IBERDROLA GENERACIÓN S.A.U. (en adelante IBERDROLA), C.I.F. [REDACTED] con domicilio, a efectos de notificaciones, en Madrid, C/Tomás Redondo, 1, 28033, y en su nombre y representación [REDACTED], con D.N.I. [REDACTED], en virtud de escritura de apoderamiento otorgada el 17 de mayo de 2011 ante el notario del Ilustre Colegio de Madrid [REDACTED] con el número [REDACTED] de su protocolo,

**Primero:** Que, dentro del proceso de planificación hidrológica llevado a cabo por la Confederación Hidrográfica del Miño-Sil, con fecha 15 de Diciembre de 2010 se ha iniciado la fase de consulta pública, durante un periodo de 6 meses, del documento titulado "PLAN HIDROLÓGICO DE LA PARTE ESPAÑOLA DE LA DEMARCACIÓN HIDROGRÁFICA DEL MIÑO-SIL".

#### **ALEGACIONES:**

d) Apartado 4.6.4.- BALANCES

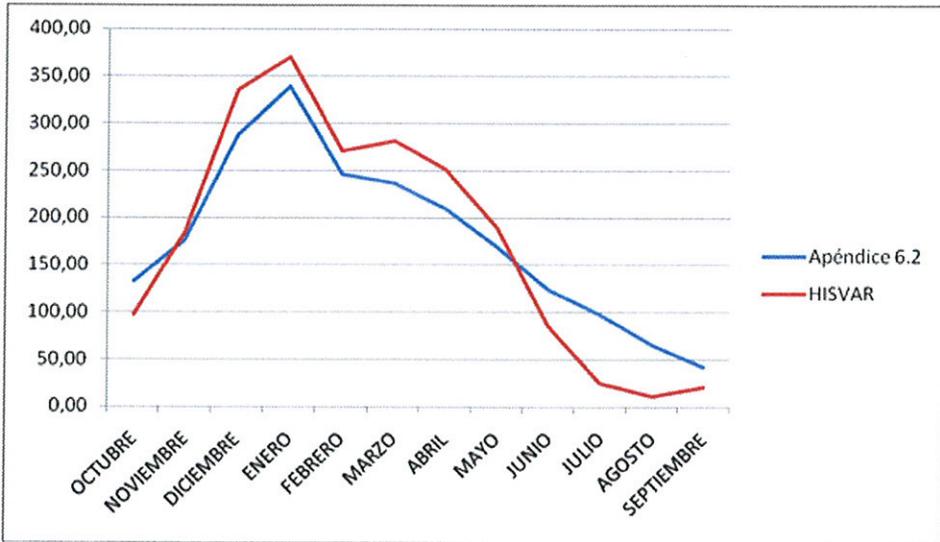
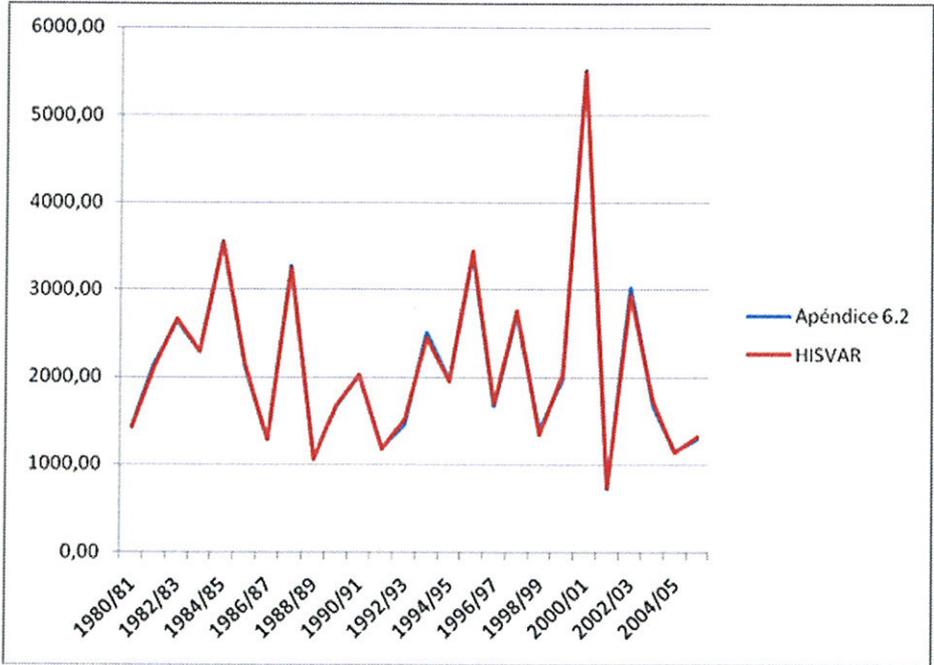
Para la simulación actual, 2015 y 2027, se toman los valores de caudales ecológicos propuestos en el anejo V. Debería revisarse este punto teniendo en cuenta los valores concertados así como la reducción establecida en la IPH para los caudales ecológicos en masas de agua muy modificadas.
